Progetto: Progetto eolico denominato "Monte Cerchio" della potenza complessiva di 43,4 MW e relative opere connesse, sito nei Comuni di CAIRO MONTENOTTE e CENGIO in provincia di Savona e SALICETO in provincia di Cuneo

Procedura: Valutazione Impatto Ambientale (PNIEC-PNRR)

Codice Procedura: 10686

Osservazioni di carattere tecnico e sulla salute per gli effetti della rottura degli organi rotanti (parco eolico Montecerchio)

Figure 3: Raggio di gittata massima dei frammenti per AG6 ed AG7 che coinvolge diverse abitazioni con famiglie e bambini (risultati caso 1)

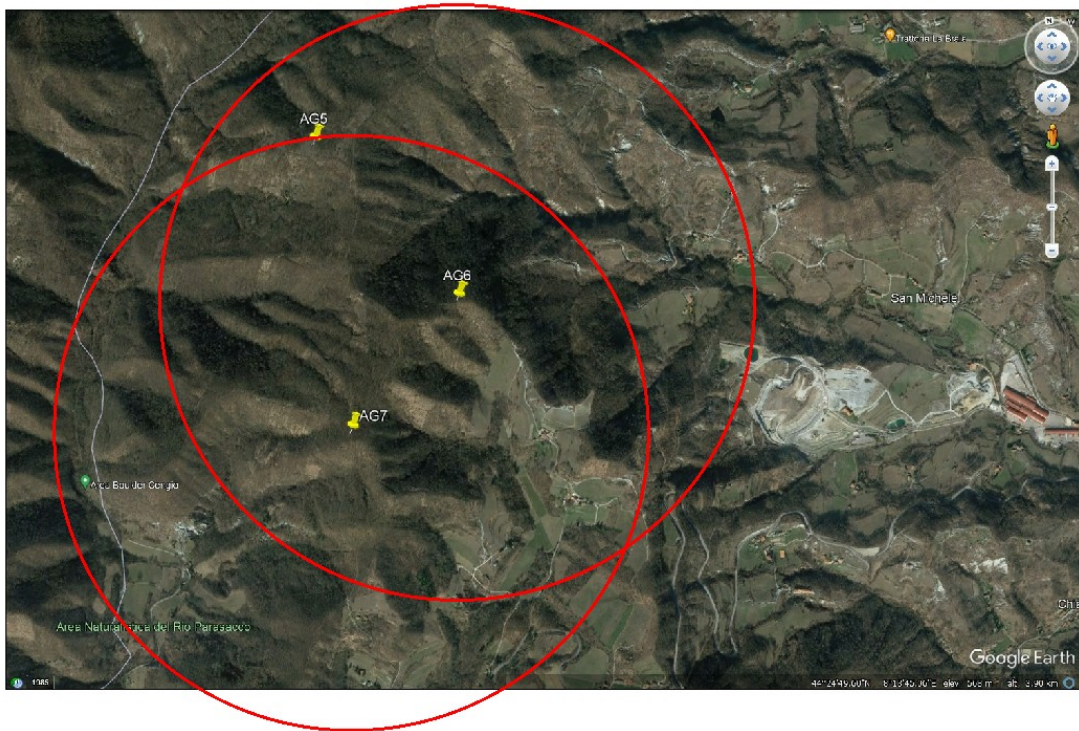
Nel caso dell'impianto eolico del progetto in esame è possibile rilevare che gli aerogeneratori AG6 ed AG7 sono collocati ad una distanza tale da risultare pericolosa per la salute dei ricettori posti nelle vicinanze quali

Tali ricettori, infatti, si trovano ad una distanza inferiore alla massima distanza di gittata calcolata di **1068 metri**.

Dai risultati sopra riportati emerge che i ricettori limitrofi agli aerogeneratori AG6 e AG7 (costituiti da abitazioni di famiglie con bambini, aziende agricole, anziani, animali e beni per i quali sono stati fatti e sono in corso cospicui investimenti) si trovano all'interno di una zona di potenziale rischio per la salute e per la sicurezza in quanto all'interno della possibile zona di ricaduta dei frammenti **calcolata 1068 m.**

Consci dell'importanza dell'opera e del suo ruolo fondamentale nel soddisfacimento dei requisiti ambientali che il nostro Paese ha intrapreso, al fine di tutelare comunque la sicurezza e la salute dei ricettori, che sono persone, famiglie, bambini, animali e non un'entità astratta, chiediamo che venga effettuata una **revisione del progetto** e gli aerogeneratori vengano situati in posizione più lontana dalle abitazioni.

Figura 4: Raggio di gittata massima dei frammenti per AG6 ed AG7 che coinvolge diverse abitazioni con famiglie e bambini con riduzione della velocità tangenziale iniziale del 30% (risultati caso 2)

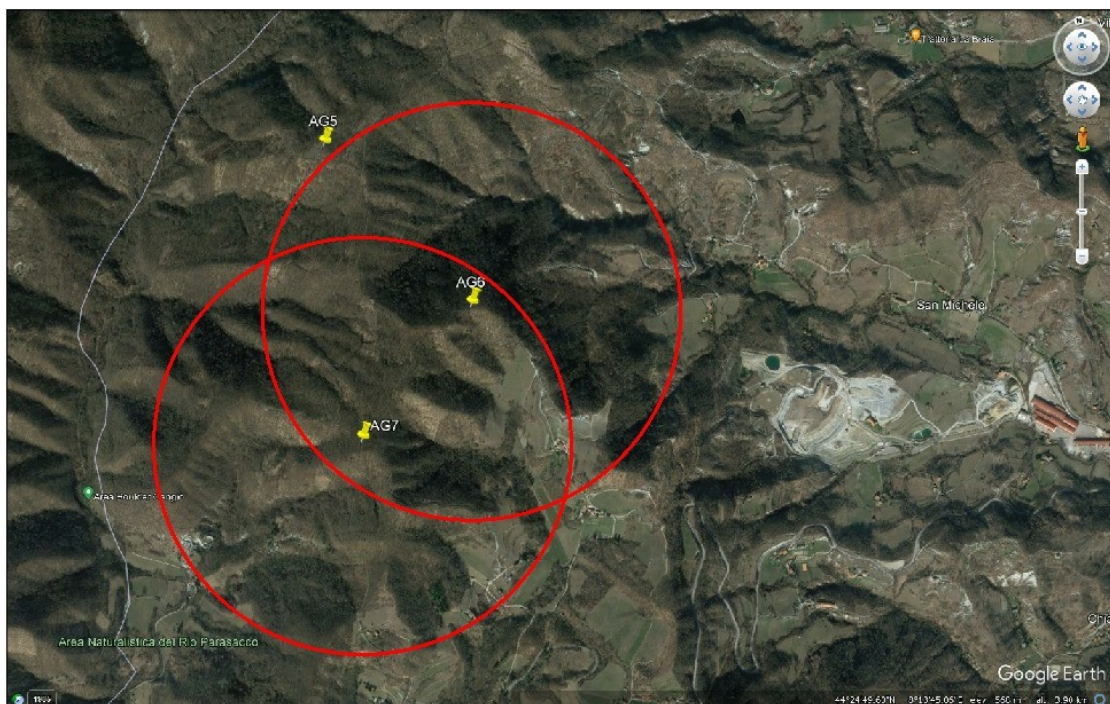
Anche nell'ipotesi (caso 2), meno favorevole alla sicurezza dei ricettori nei pressi di AG6 ed AG7 della riduzione della velocità tangenziale del 30% al momento del distacco dovuta all'attrito aerodinamico, operazione del tutto aleatoria in quanto non è possibile stabilire a priori la forma dell'eventuale detrito e quindi l'entità dell'attrito aerodinamico a cui sarà sottoposto, il raggio di proiezione dei frammenti (**764 metri**) alla massima velocità di rotazione delle pale prima del cut-off, e quindi in condizioni di funzionamento raggiungibili senza ipotizzare ulteriori avarie, è tale da includere pienamente le abitazioni di cui sopra, costituendo un potenziale pericolo che non è possibile ignorare.

Seppure si voglia ammettere una riduzione della velocità tangenziale pari al 30%, come da relazione di calcolo di partenza, detti **ricettori si mantengono pienamente all'interno dell'area di possibile ricaduta dei detriti.**
